ELEKTROPRIJENOS BIH
ЕЛЕКТРОПРЕНОС БИХ

Broj: JN-OP-180-17/2026
Datum: 24 -11- 2026

PREDMET: Pojašnjenje tenderske dokumentacije

Slika 1.

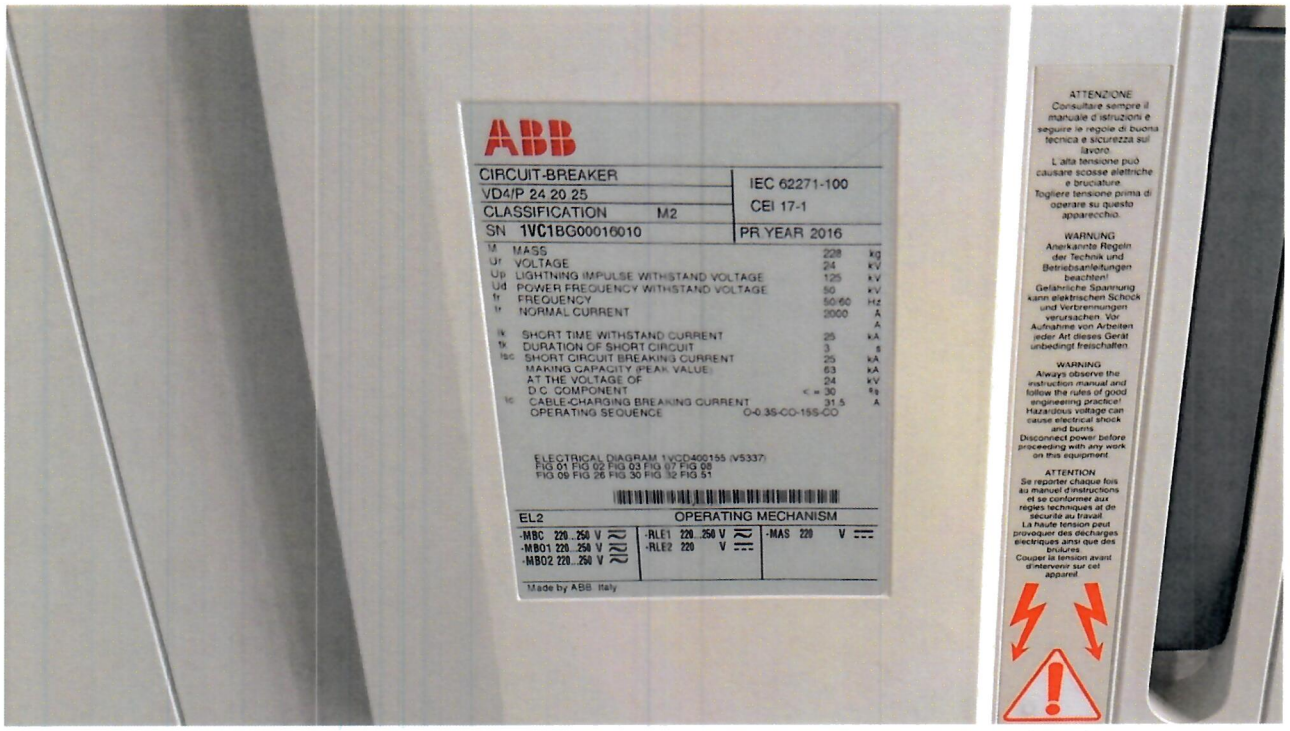
-Stavke od 2.1.4. do 2.1.10 i 2.1.12 – molimo za dostavu slike natpisne pločice prekidača

Za stavke 2.1.4. i 2.1.5. slika 1 prekidača iz TD.

Slika 2.

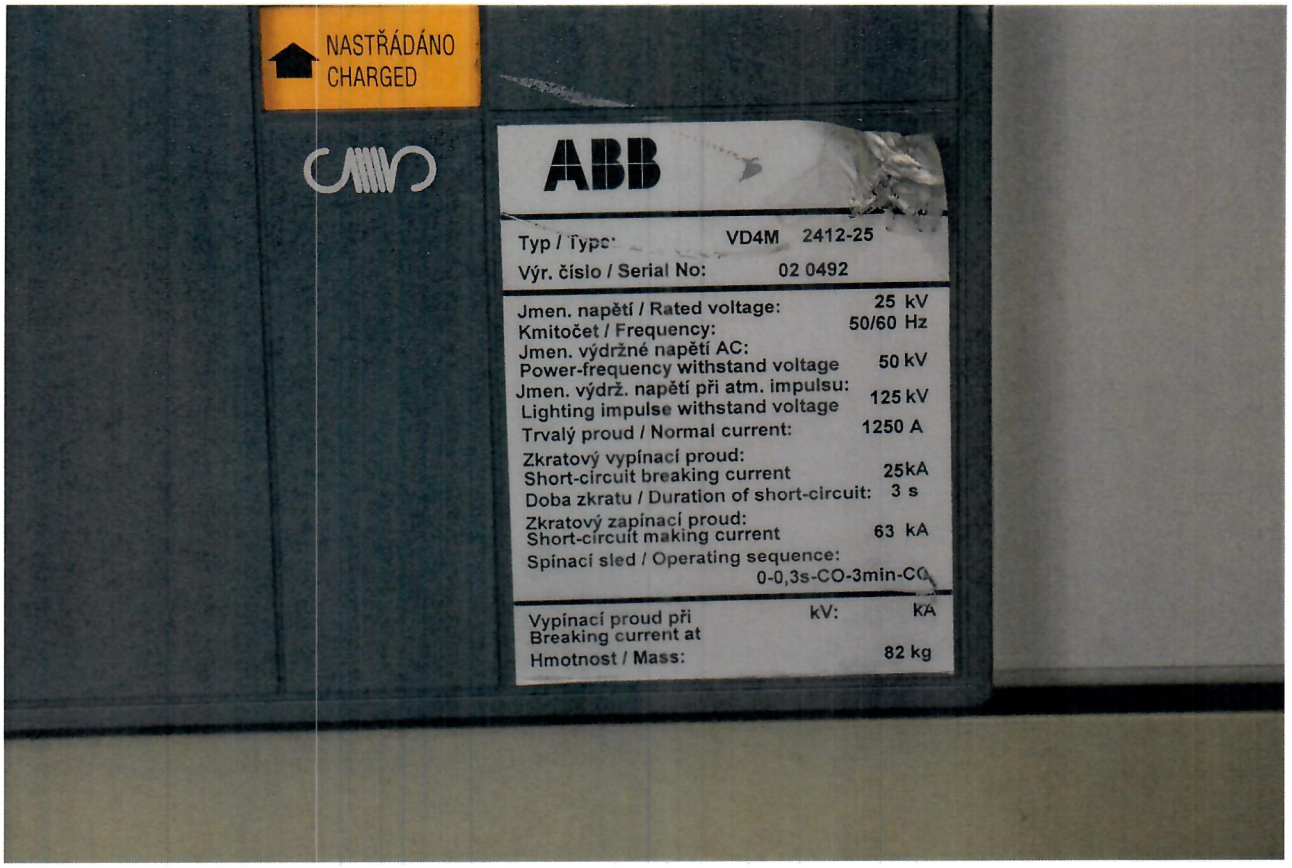
Molimo za dostavu slike prekidača ili serijskog broja za stavku 2.1.11, a ispravka za stavku 2.2.2, potreba je slika postrojenja ili serijski broj.

Za stavke od 2.1.6. do stavke 2.1.11. slika 2 prekidača koji je identičan traženom u TD.
